Bozen/Bruneck, den 04.06.2024

Betreff: Erneuerung der Aufstiegsanlagen Kronplatz 1+2 mit neuer Pistenanbindung am Kronplatz in der Gemeinde Bruneck – UVP-Verfahren – Stellungnahme Alpenverein Südtirol (AVS)

Abb. 2: Nur ca. 8% der Rodungsfläche für die neu geplante Skipiste „Kronplatz K1+2“ sind Schadholzflächen. Quelle: AVS (Grundlage Schadholzkarten)

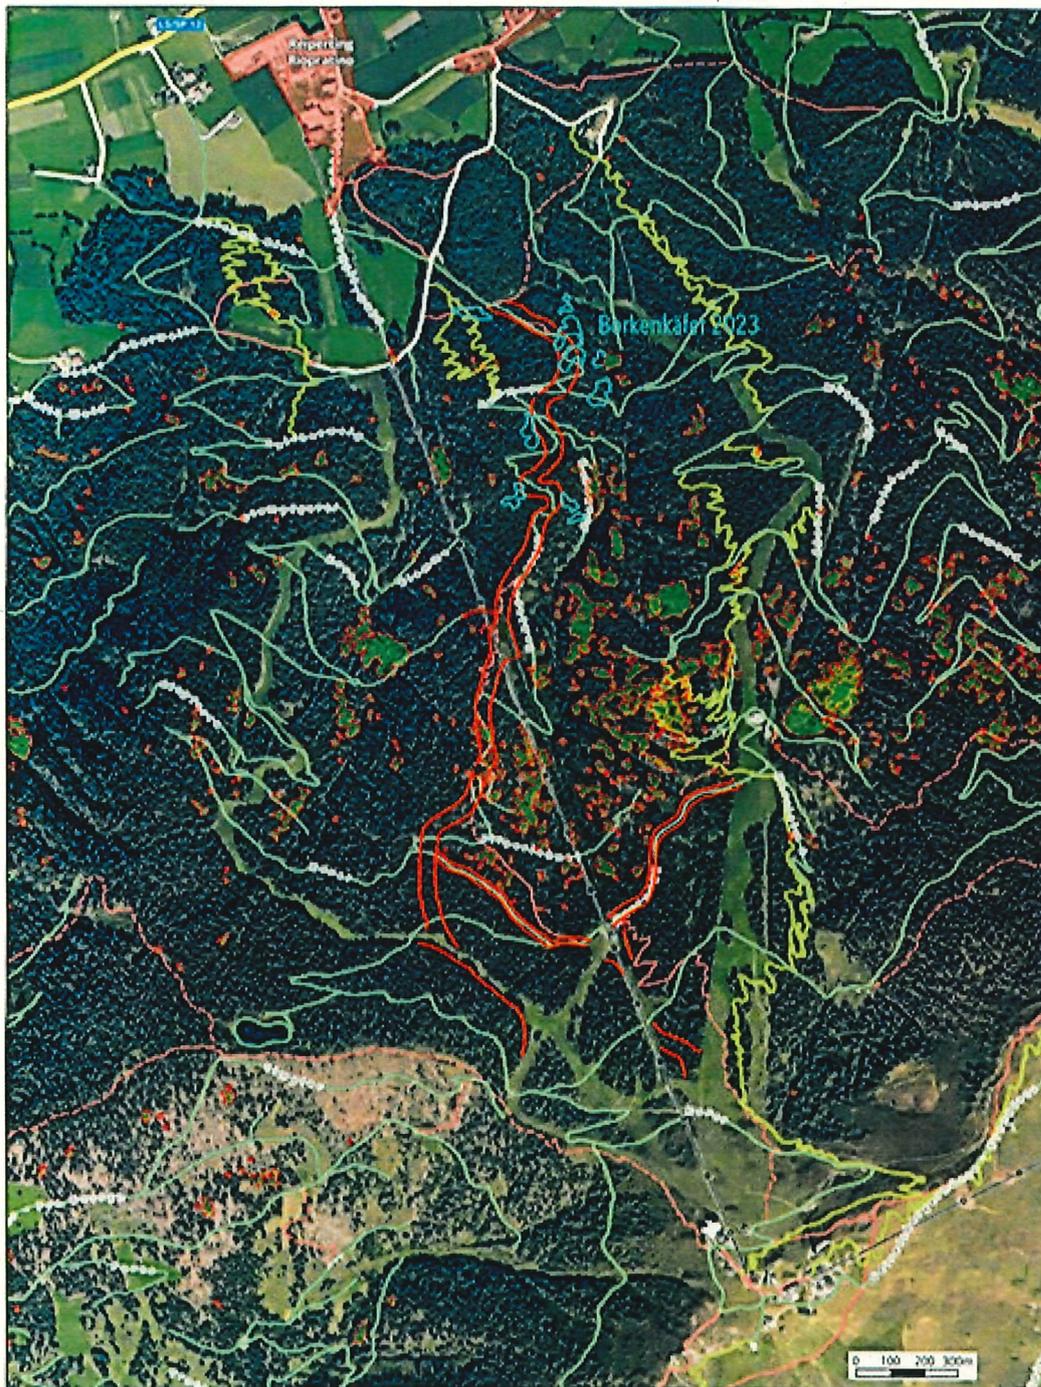
Basierend auf Kartenmaterial und Orthofotos des Forstinspektorates Bruneck zur Schadholzsituation 2022-2023 hat der AVS die neu geplante Piste mit der Schadholzfläche überlagert und eine eigene Berechnung durchgeführt (siehe Abb.2). Diese ergibt, dass von den 11,2 ha Wald, die für die neue Piste „Kronplatz 1+2“ gerodet werden sollen, etwa 7.500 m² Schadholz sind, also ca. 8%. Dies ist deutlich weniger als in der UVS, Bericht auf S.103 von der Antragstellerin angegeben wird.
